## 改善箇所説明図 項目①

## 改善箇所説明図 項目②

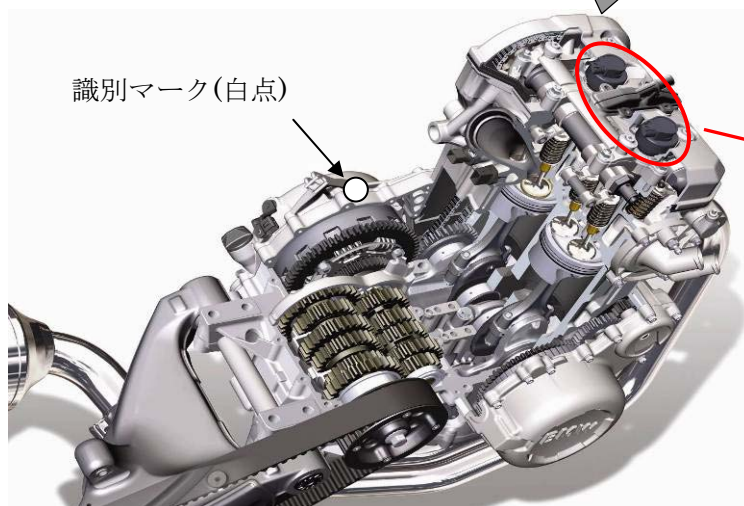
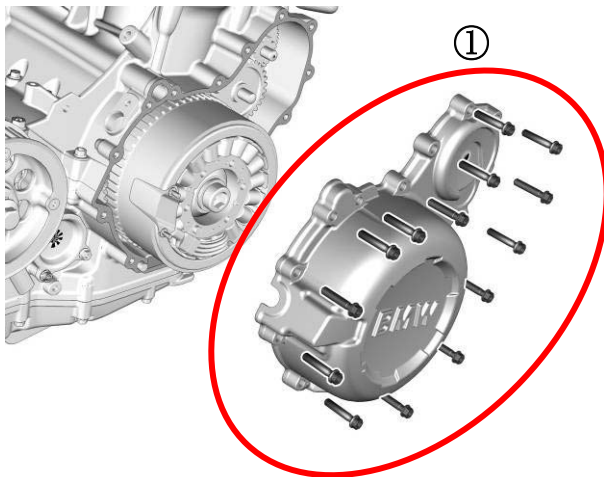
原動機の組み立て工程において、取り付け工具の不適切な使用により、スパークプラグの先端が損傷しているものがある。そのため、スパークプラグによる点火が正しく行われず、エンジンが不調となるおよび排出ガス値が基準を満たさないおそれがある。

全車両、スパークプラグを新品と交換する。

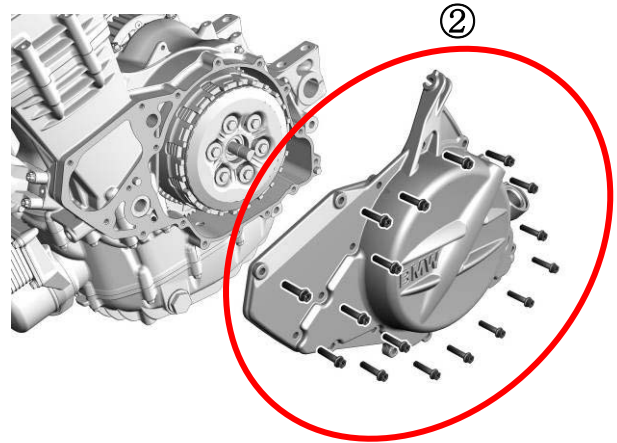
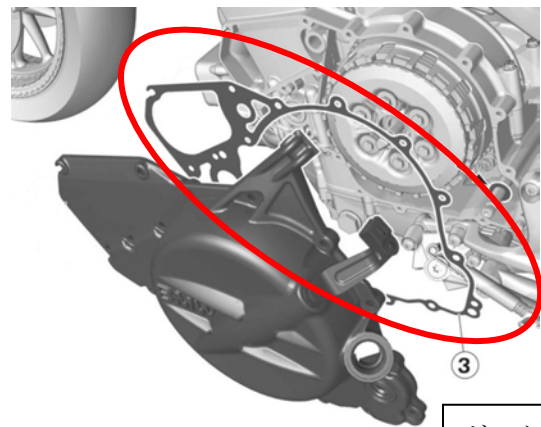
原動機のクランクケースのカバー（上記①および②）外面の塗装が不適切なため、当該カバーを取り付けるボルト締め付け部の塗膜の一部が割れて剥離するものがある。そのため、そのまま使用を続けると、ボルトが緩み、オイルが漏れるおそれがある。

- ・クランクケースカバーのボルトを規定トルクにて再度締め付ける。
- ・油圧警告灯が点灯・点滅した車両は、クランクケースカバーのガスケット③を新品と交換する。
